ACTA No. 4182.010.26.1.404.6	FECHA:	18/sep/2020
	HORA INICIAL:	09:00 am
	HORA FINAL:	07:00 pm
OBJETIVO: Realizar visita para replanteo de elementos del sistema contratos 404-221 de 2020	LUGAR: Pichindé, La Leonera, Felidia

1. Reunión de inicio
2. Revisión de los predios localizados en Pichindé (8 al 13, 36 y 37), La Leonera (14 al 17) y Felidia (18 al 20)
3. Actualización de número de cámaras y localización de los sistemas en cada predio

PREDIO No. 9 JESÚS H. NIETO:

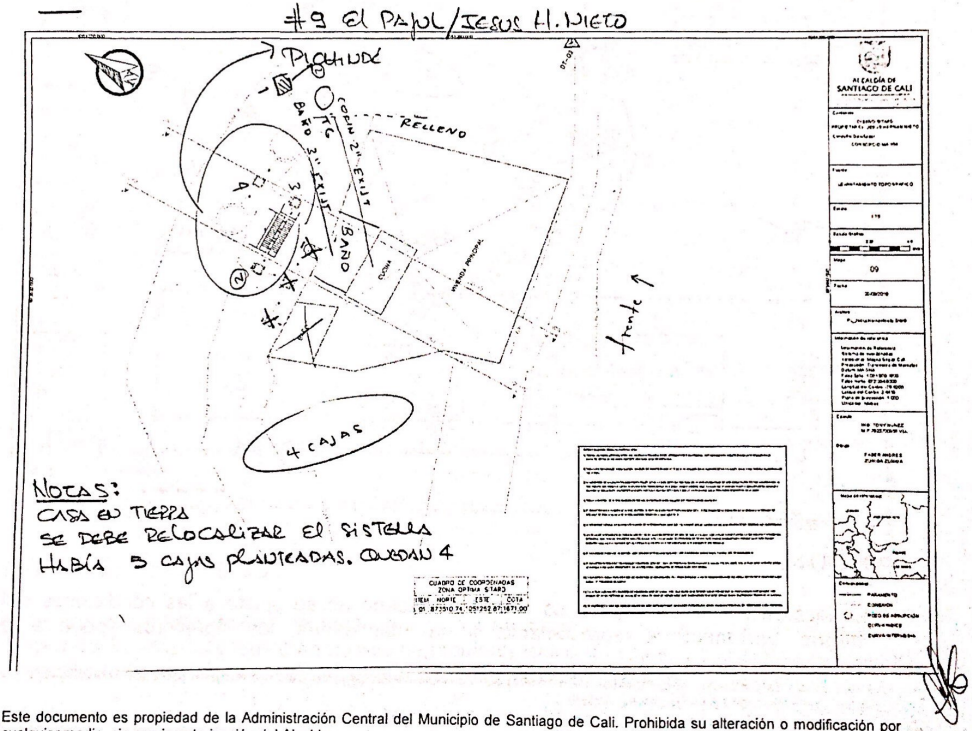
- La localización propuesta en los planos de diseño no se ajustó a las condiciones del terreno, por tanto, el representante de la interventoría, los ingenieros apoyo a la supervisión de la UAESP y el residente del contratista, realizaron los ajustes necesarios de localización de las estructuras que componen el sistema.
- En los planos de diseño se proponen cinco (5) cajas y un sistema tipo A para este usuario, la revisión y ajuste arrojó que se requieren cuatro (4) cajas, y que el sistema sigue siendo de tipo A según el caudal aportado por las personas que habitan la vivienda.

PREDIO No. 10 JOSÉ A. MORA:

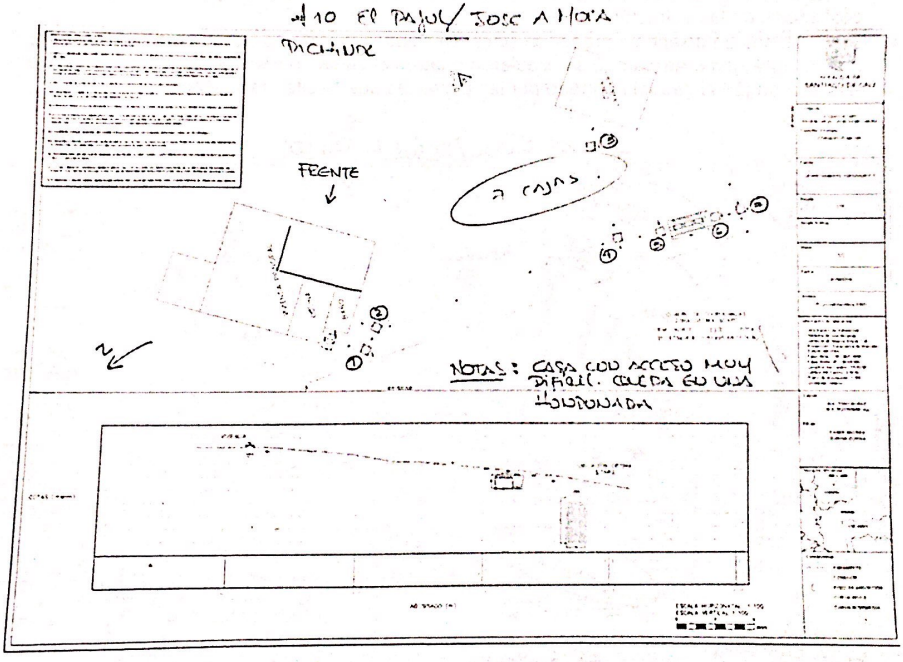
- En los planos de diseño se proponen siete (7) cajas y un sistema tipo A para este usuario, la revisión y ajuste arrojó que se requieren siete (7) cajas, y que el sistema sigue siendo de tipo A según el caudal aportado por las personas que habitan la vivienda.

PREDIO No. 11 DEISY DELGADO:

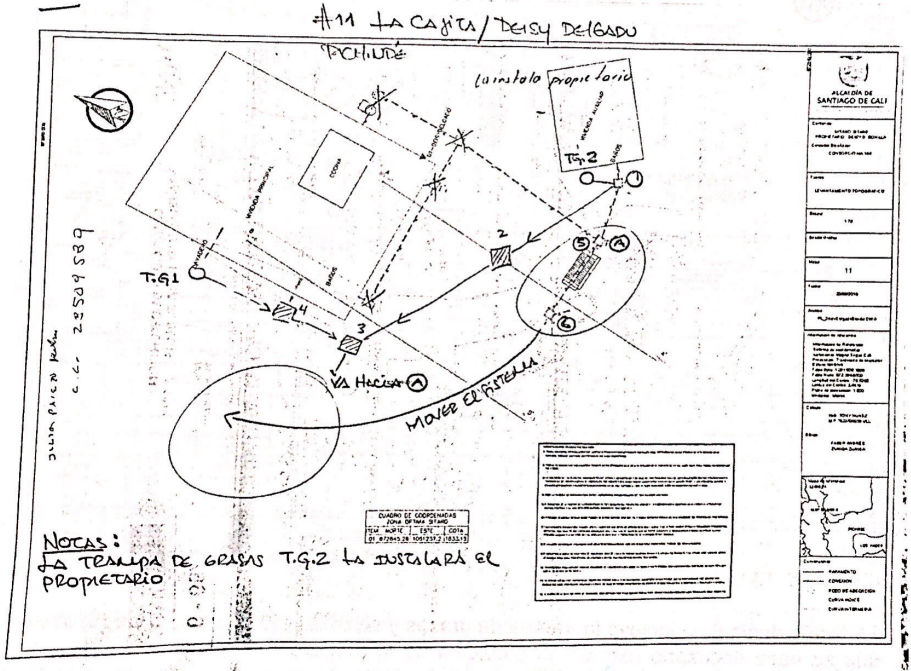
- La localización propuesta en los planos de diseño no se ajustó a las condiciones del terreno, por tanto, el representante de la interventoría, los ingenieros apoyo a la

supervisión de la UAESP y el residente del contratista, realizaron los ajustes necesarios de localización de las estructuras que componen el sistema.

- En los planos de diseño se proponen siete (7) cajas y un sistema tipo A para este usuario, la revisión y ajuste arrojó que se requieren seis (6) cajas, y que el sistema sigue siendo de tipo A según el caudal aportado por las personas que habitan la vivienda.

PREDIO No. 12 MAGIE COBO:

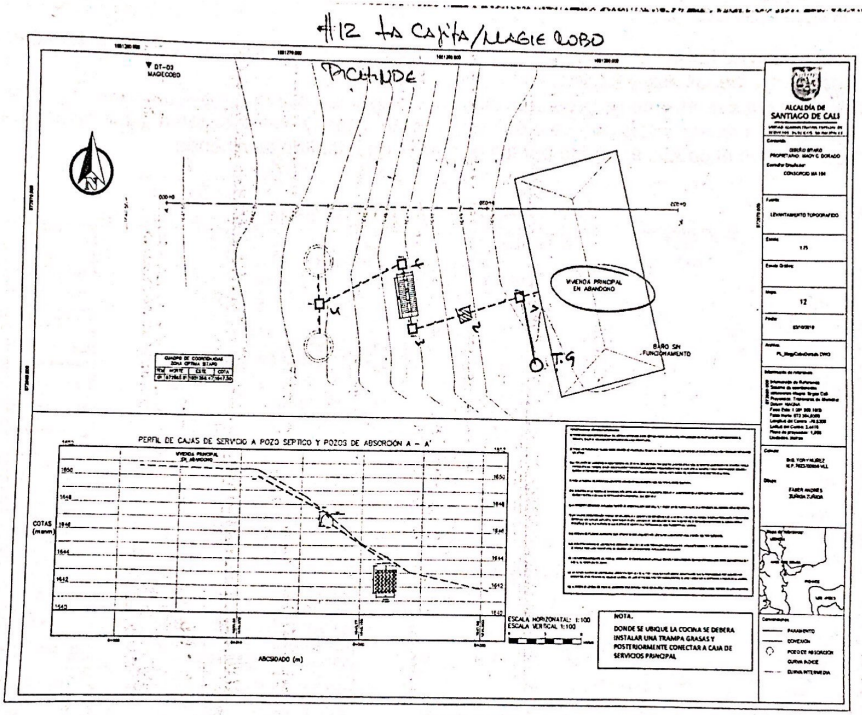
- En los planos de diseño se proponen cuatro (4) cajas y un sistema tipo A para este usuario, la revisión y ajuste arrojó que se requieren cinco (5) cajas, y que el sistema sigue siendo de tipo A según el caudal aportado por las personas que habitan la vivienda.

PREDIO No. 13 LUIS A. BARÓN:

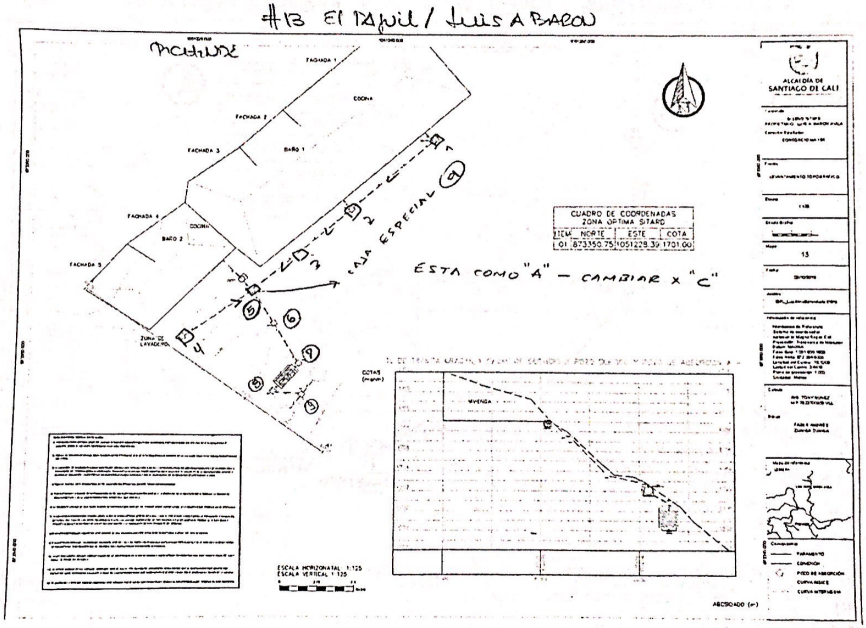
- El diseño original no incluyó la trampa de grasas y se evidenció que son cinco (5) casas y que se hace necesario resolver el problema de la remoción de grasas antes de que el agua residual llegue a la SITARD, el representante de la interventoría, los ingenieros apoyo a la supervisión de la UAESP y el residente del contratista consideran que se debe construir una cámara especial.

- En los planos de diseño se proponen siete (7) cajas y un sistema tipo A para este usuario. La revisión y ajuste arrojó que se requieren nueve (9) cajas, una de ellas especial y que el sistema debe cambiarse a tipo C según el caudal aportado por las personas que habitan las viviendas.

PREDIO No. 36 CARLOS A. OSORIO:

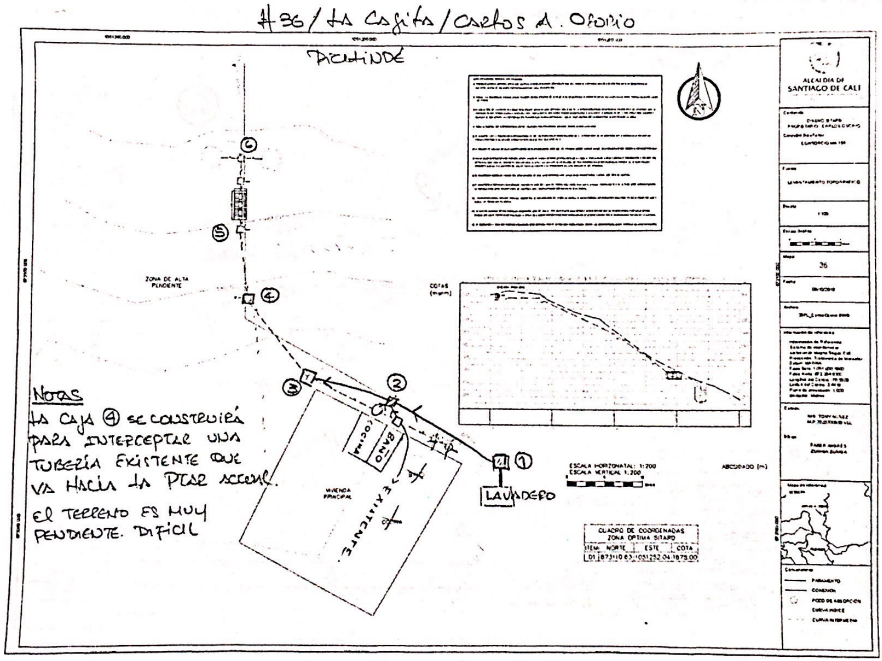
- La localización propuesta en los planos de diseño no se ajustó a las condiciones del terreno, por tanto, el representante de la interventoría, los ingenieros apoyo a la supervisión de la UAESP y el residente del contratista, realizaron los ajustes necesarios de localización de las estructuras que componen el sistema.

- En los planos de diseño se proponen seis (6) cajas y un sistema tipo A para este usuario, la revisión y ajuste arrojó que se requieren seis (6) cajas, y que el sistema sigue siendo de tipo A según el caudal aportado por las personas que habitan la vivienda.

PREDIO No. 37 JAIRO GIRALDO

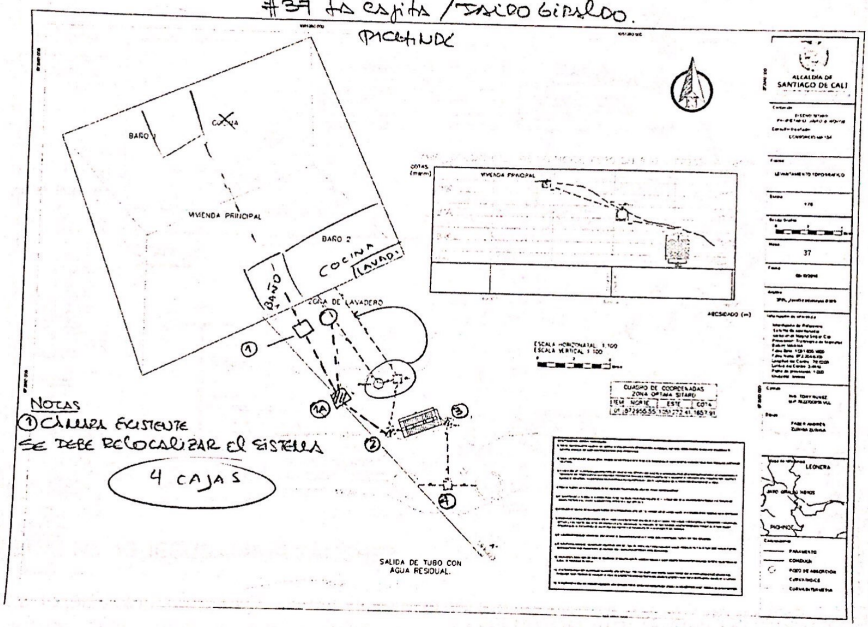
- La localización propuesta en los planos de diseño no se ajustó a las condiciones del terreno, por tanto, el representante de la interventoría, los ingenieros apoyo a la

supervisión de la UAESP y el residente del contratista, realizaron los ajustes necesarios de localización de las estructuras que componen el sistema.

- En los planos de diseño se proponen cuatro (4) cajas y un sistema tipo A para este usuario, la revisión y ajuste arrojó que se requieren cuatro (4) cajas, y que el sistema sigue siendo de tipo A según el caudal aportado por las personas que habitan la vivienda.

PREDIO No. 14 CARLOS A. MATASCA:

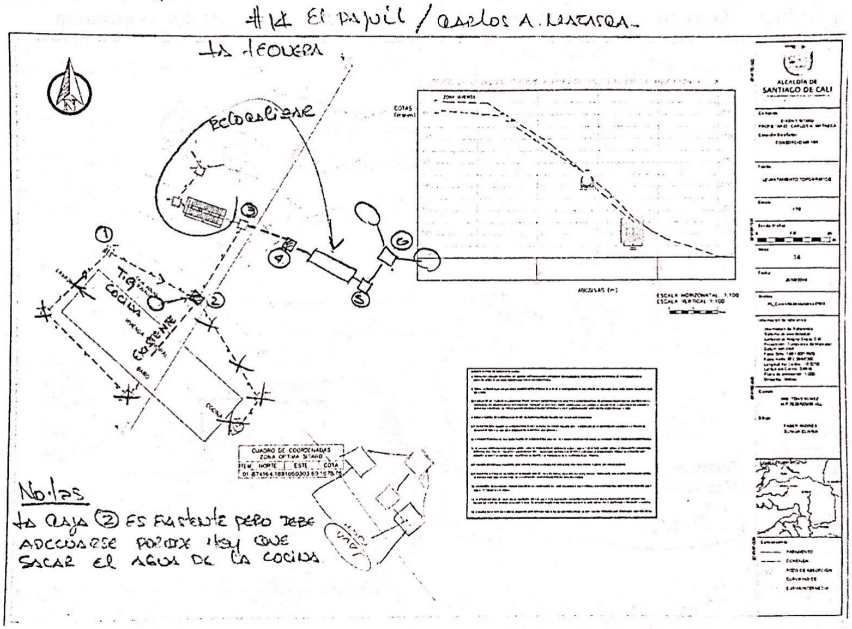
- La localización propuesta en los planos de diseño no se ajustó a las condiciones del terreno, por tanto, el representante de la interventoría, los ingenieros apoyo a la

supervisión de la UAESP y el residente del contratista, realizaron los ajustes necesarios de localización de las estructuras que componen el sistema.

- En los planos de diseño se proponen ocho (8) cajas y un sistema tipo A para este usuario, la revisión y ajuste arrojó que se requieren seis (6) cajas, y que el sistema sigue siendo de tipo A según el caudal aportado por las personas que habitan la vivienda.

PREDIO No. 15 JOSÉ MARÍA MORALES:

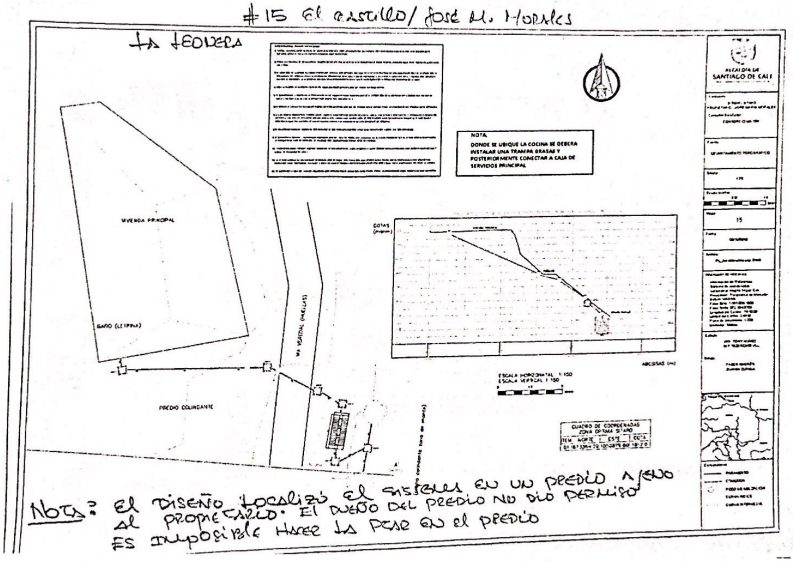
- La localización propuesta en los planos de diseño se hizo en un terreno ajeno y durante la visita se evidenció que en la propiedad del Sr. Morales es imposible instalar el sistema; por tanto, el representante de la interventoría, los ingenieros apoyo a la supervisión de la UAESP y el residente del contratista, llegan a la conclusión de que la SITARD aprobada no se puede construir.

- En los planos de diseño se proponen seis (6) cajas y un sistema tipo A para este usuario, la revisión y ajuste arrojó que no se construirá el sistema.

PREDIO No. 16 JESÚS MARÍA SÁNCHEZ:

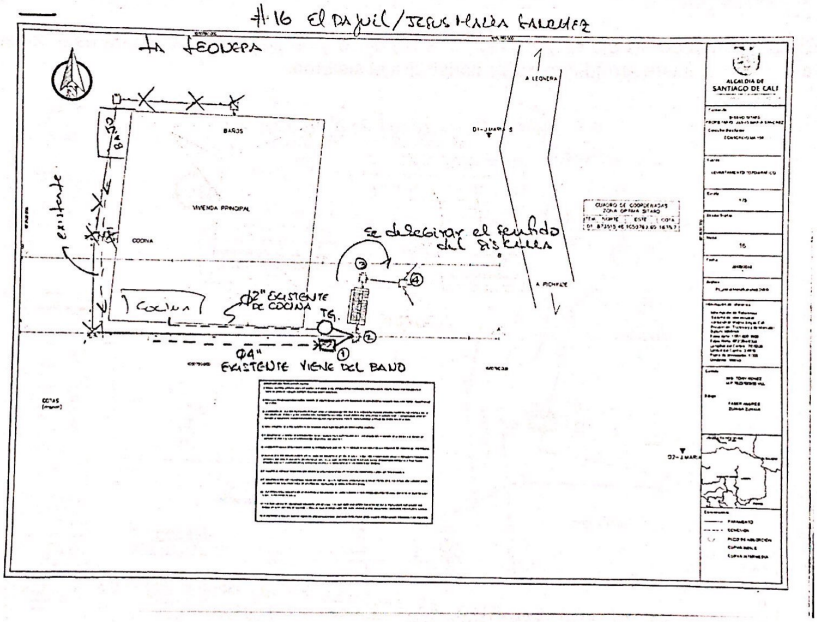
- La localización propuesta en los planos de diseño no se ajustó a las condiciones del terreno, por tanto, el representante de la interventoría, los ingenieros apoyo a la supervisión de la UAESP y el residente del contratista, realizaron los ajustes necesarios de localización de las estructuras que componen el sistema.
- En los planos de diseño se proponen siete (7) cajas y un sistema tipo A para este usuario, la revisión y ajuste arrojó que se requieren cuatro (4) cajas, y que el sistema sigue siendo de tipo A según el caudal aportado por las personas que habitan la vivienda.

PREDIO No. 17 ASNORALDO CRUZ:

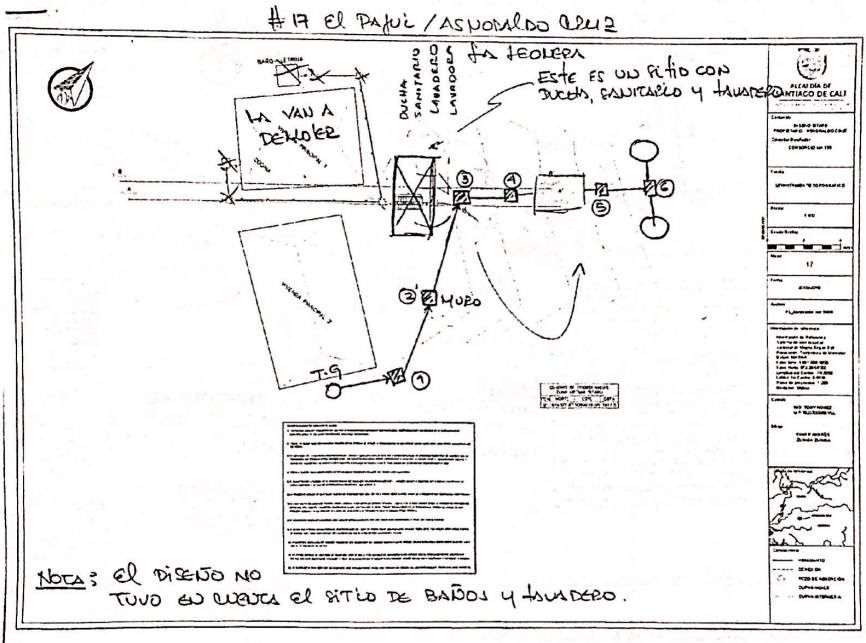
- La localización propuesta en los planos de diseño no se ajustó a las condiciones del terreno, por tanto, el representante de la interventoría, los ingenieros apoyo a la supervisión de la UAESP y el residente del contratista, realizaron los ajustes necesarios de localización de las estructuras que componen el sistema.
- En los planos de diseño se proponen seis (6) cajas y un sistema tipo B para este usuario, la revisión y ajuste arrojó que se requieren seis (6) cajas, y que el sistema sigue siendo de tipo B según el caudal aportado por las personas que habitan la vivienda.

PREDIO No. 18 NORA OSPINA:

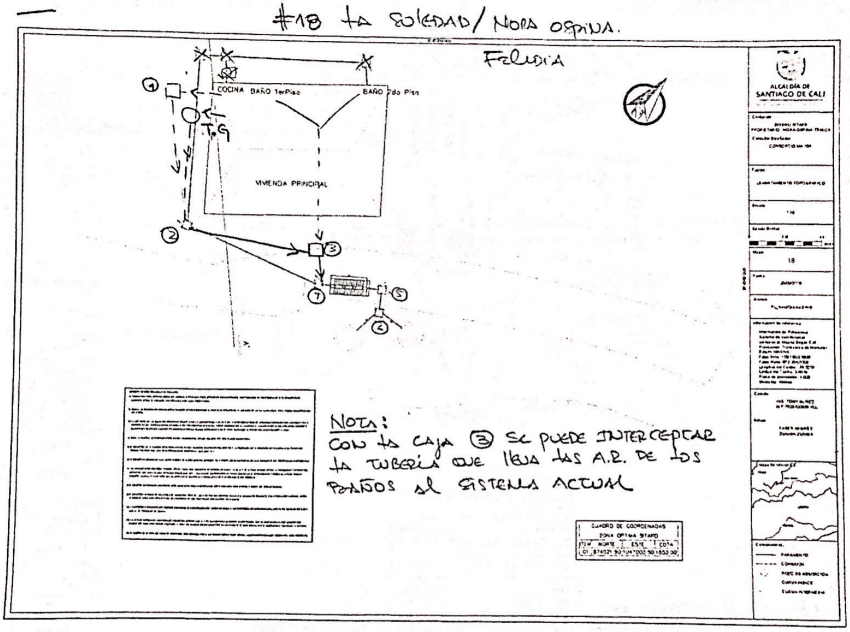
- La localización propuesta en los planos de diseño no se ajustó a las condiciones del terreno, por tanto, el representante de la interventoría, los ingenieros apoyo a la supervisión de la UAESP y el residente del contratista, realizaron los ajustes necesarios de localización de las estructuras que componen el sistema.
- En los planos de diseño se proponen siete (7) cajas y un sistema tipo A para este usuario, la revisión y ajuste arrojó que se requieren seis (6) cajas, y que el sistema sigue siendo de tipo A según el caudal aportado por las personas que habitan la vivienda.

PREDIO No. 19 VICTORIA E. QUINTERO:

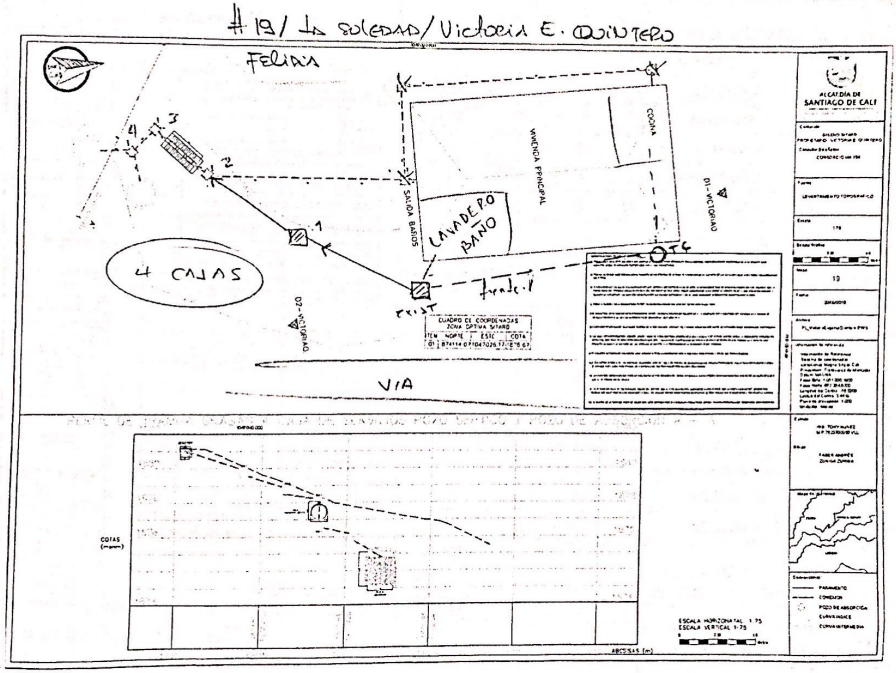
- La localización propuesta en los planos de diseño no se ajustó a las condiciones del terreno, por tanto, el representante de la interventoría, los ingenieros apoyo a la supervisión de la UAESP y el residente del contratista, realizaron los ajustes necesarios de localización de las estructuras que componen el sistema.
- En los planos de diseño se proponen cinco (5) cajas y un sistema tipo A para este usuario, la revisión y ajuste arrojó que se requieren cuatro (4) cajas, y que el sistema sigue siendo de tipo A según el caudal aportado por las personas que habitan la vivienda.

PREDIO No. 20 MARÍA DEL CARMEN MEJÍA:

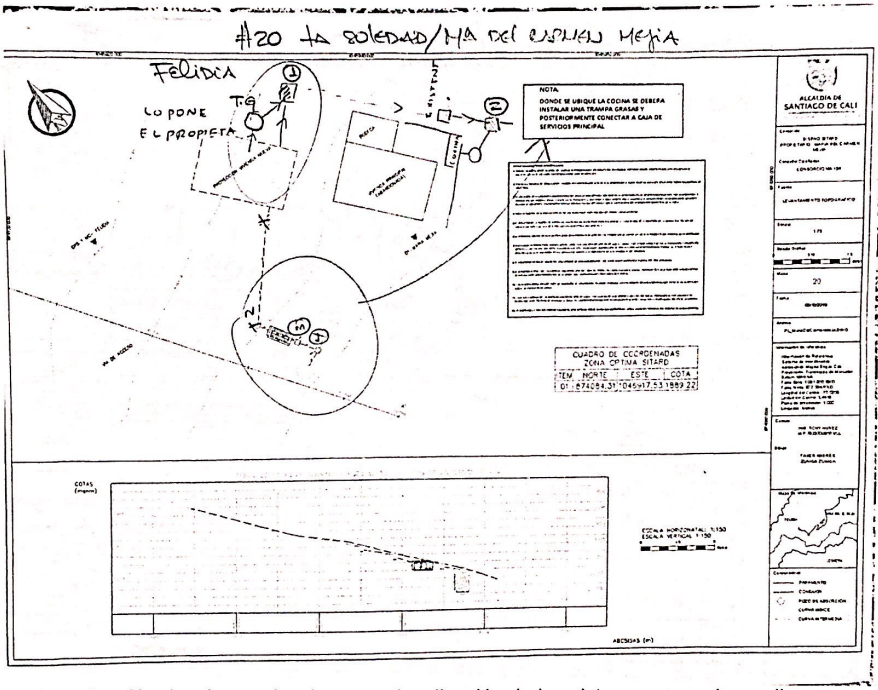
- La localización propuesta en los planos de diseño no se ajustó a las condiciones del terreno, por tanto, el representante de la interventoría, los ingenieros apoyo a la supervisión de la UAESP y el residente del contratista, realizaron los ajustes necesarios de localización de las estructuras que componen el sistema.
- En los planos de diseño se proponen cuatro (4) cajas y un sistema tipo A para este usuario, la revisión y ajuste arrojó que se requieren cuatro (4) cajas, y que el sistema sigue siendo de tipo A según el caudal aportado por las personas que habitan la vivienda.
